GOBERNACION DE ANTIOQUIA REPUBLICA DE COLOMBIA	INFORME DE SEGUIMIENTO A LA CONTRATACIÓN ESTATAL	Código: FO-M7-P6-016
		Versión: 01
		Fecha de aprobación: 01 de febrero de 2021

INFORME No.:	2	SUPERVISION ☒	DE SEGUIMIENTO ☒	FINAL ☐
		INTERVENTORIA ☐	PARA PAGO ☐	
PERIODO DE SEGUIMIENTO		Desde: 1/10/2021	Hasta: 31/10/2021	
PERIODO PARA PAGO		Desde: N/A	Hasta: N/A

CONTRATO CONVENIO	☒	NÚMERO:	4600012428	
	☐	FECHA DE SUSCRIPCION:	08/09/2021	
FECHA DE INICIO DEL CONTRATO/CONVENIO:		20/09/2021		
OBJETO: Mantenimiento de establecimientos educativos en el municipio de Guarne, Antioquia				
DEPENDENCIA CONTRATANTE / ASOCIADA:		DEPARTAMENTO DE ANTIOQUIA – SECRETARIA DE EDUCACION		
CONTRATISTA / ASOCIADO	NOMBRE:		DISEÑO CONSULTORIA Y CONSTRUCCIONES SAS, DICCO S.A.S.	
	NIT		800.098.385-3	
VALOR [\$]:	INICIAL:		Setecientos un millones cuatrocientos cuarenta y tres mil seiscientos setenta y siete pesos (\$701.443.677) incluido AU.	
	ADICIONES	No.	VALOR ADICIONADO	% DE ADICION
		NA	N/A	N/A
	VALOR TOTAL:		Setecientos un millones cuatrocientos cuarenta y tres mil seiscientos setenta y siete pesos (\$701.443.677) incluido AU.	
VALOR Y PORCENTAJE DE ANTICIPO:		Indicar el valor (en números) y el porcen

Corte transversal

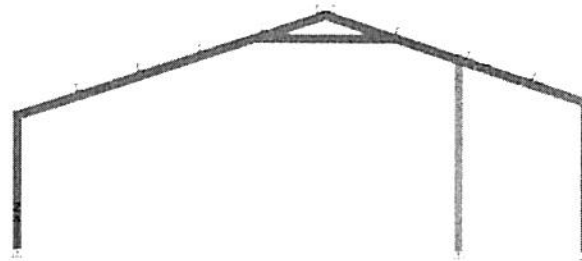
En visita realizada el 7 de octubre de 2021 por contratista, supervisión y funcionarios de la administración municipal, se constata que en CER La Clara y El Salado no existen vigas de amarre para la mampostería lo que dificulta en gran medida hacer uso de los muros para cargar las cerchas propuestas por el diseñador de la administración municipal, surge una propuesta y es la de que el diseñador presente una propuesta estructural donde se independice la estructura de la cubierta de los muros a partir de un sistema en estructura metálica en perfiles tipo cajón lo cual sería una solución para la reposición de la cubierta sin mayores afectaciones, más limpia e incluso más económica. Se llama desde el sitio al diseñador para informarle de la no presencia de vigas de amarre de la mampostería y la propuesta de la nueva estructura, a lo que el diseñador accede a presentar una nueva propuesta estructura que resuelva el tema.

El 22 y 25 de octubre de 2021 el Municipio remite vía correo electrónico los diseños de las cubiertas del CER La Clara y El Salado ajustados con la nueva tipología de estructura metálica, tipo pórtico en acero conformado por perfiles tubulares acompañados de dados sobre zapatas y vigas de fundación, sistema que sería independiente de los muros existentes. A continuación, se muestra esquemas extraídos de las memorias de cálculo de cubierta para el CER La Clara presentadas por el diseñador del municipio de Guarne, JUAN SEBASTIAN IDARRAGA AREIZA ingeniero civil especialista en estructuras con Matrícula profesional 05202221266 Ant.

El día 27 de octubre de 2021 el diseñador por parte del Municipio remite correo de aclaración en relación a las cimentaciones del diseño presentado el 22 y 25 de octubre.

En reunión virtual del 25 de octubre de 2021 entre el representante legal del contratista, la supervisora técnica del contrato y el Director de Infraestructura Física Educativa se analiza los diseños remitidos por el diseñador del municipio. El contratista realiza una propuesta a la Entidad contratante con el ánimo de mejorar los diseños planteados por el diseñador en esta misma fecha y va encaminada a que también se realice el reforzamiento de la mampostería para ajustarse a los requerimientos de la NSR-10 dado que la mampostería actual quedaría vulnerable ante un sismo por quedar desconfiada en su totalidad. A lo anterior, el Director de Infraestructura manifiesta interés al respecto por lo que solicita al contratista presentar su propuesta a más tardar el 29 de octubre de 2021 a fin de analizar la relación costo beneficio para el proyecto.

CER COLORADOS

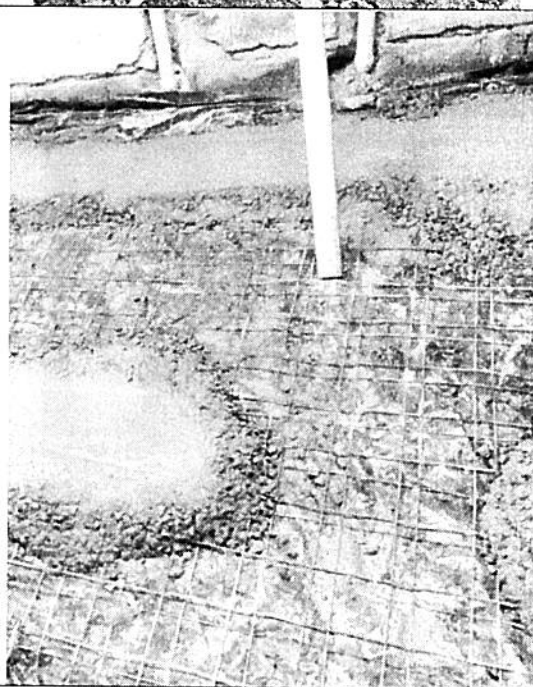
- **CER COLORADOS:** En esta institución la supervisión del contrato pudo verificar que se iniciaron las actividades de demolición en muros, mesones y pisos, retiro de puerta, se realizó el entresuelo que sirve de soporte al posterior vaciado de pisos, se instalaron tuberías de abastos para las salidas de la cocina y el lavamanos, se instaló tubería de desagüe de aguas residuales desde la cocina hacia el exterior y se construyeron las cajas de empalme o inspección para la tubería principal que va hacia el pozo séptico. Se inició la instalación de enchape en la cocina. La supervisión del contrato junto al contratista y con acompañamiento de la administración municipal de Guarne realizó la modulación del área de cocina para la instalación del mobiliario.

ajustes a los diseños estructurales. Se le solicita al contratista que mantenga el ritmo de los trabajos de manera simultánea en todas las instituciones educativas en coherencia con la programación de obra presentada.
29/10/2021	La supervisión del contrato realizó visita técnica y pudo constatar que los trabajos se están adelantando en CER COLORADOS y en CER PIEDRAS BLANCAS, en ninguna otra institución se encuentra personal del contratista. Nuevamente se le solicita al contratista que mantenga el ritmo de los trabajos de manera simultánea en todas las instituciones educativas en coherencia con la programación de obra presentada. La supervisión del contrato le hace llamado de atención al contratista por la pésima instalación del enchape de paredes en la cocina de CER COLORADOS y le ordena sea retirado e instalado nuevamente de forma correcta.

CER MONSEÑOR ALFONSO URIBE JARAMILLO

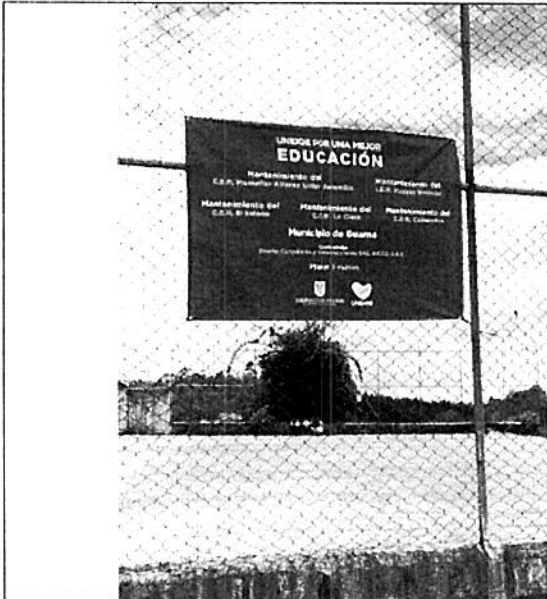
- **CER MONSEÑOR ALFONSO URIBE JARAMILLO:** A la fecha de este informe la supervisión mediante visitas realizadas pudo evidenciar que las únicas actividades desarrolladas han sido desmonte y demoliciones, así como la excavación para la ampliación de la trampa de grasas. La supervisión del contrato junto al contratista y con el acompañamiento de la administración municipal de Guarne y de personal de la institución realizó la modulación del área de cocina para la instalación del mobiliario.

CER LA CLARA

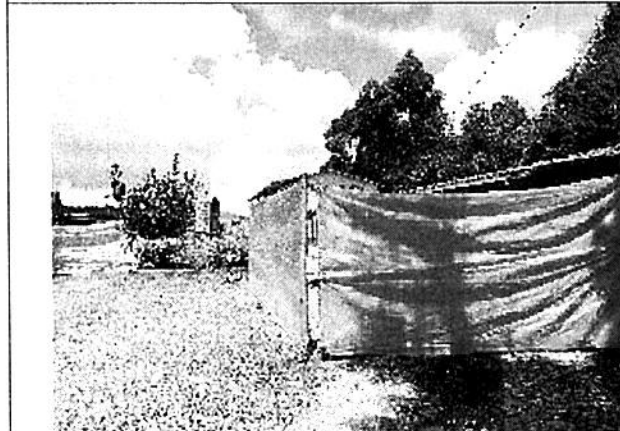
En esta institución sólo se ha hecho el arreglo de la cubierta (Cambio de alfardas, tablilla e Impermeabilización) del aula prefabricada donde funciona un preescolar. El bloque de aulas al que se le va a cambiar la cubierta no ha sido aún intervenido debido a los retrasos en los ajustes a los diseños. Con los ajustes que ha remitido la administración municipal de Guarne se tiene ya un retraso mayor a 15 días con respecto a la fecha inicialmente dada para dichos ajustes.

IER PIEDRAS BLANCAS

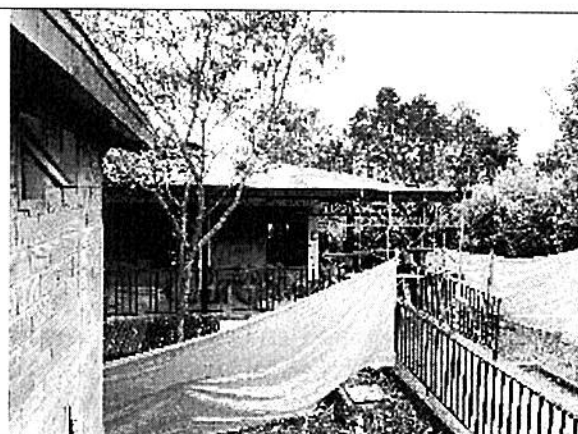
- **IER PIEDRAS BLANCAS:** En esta institución los trabajos avanzan de manera coordinada y sin contratiempos. Se ha realizado el cambio de alfardas en mal estado, así como la tablilla deteriorada para la posterior colocación de manto asfáltico y reinstalación de la teja.
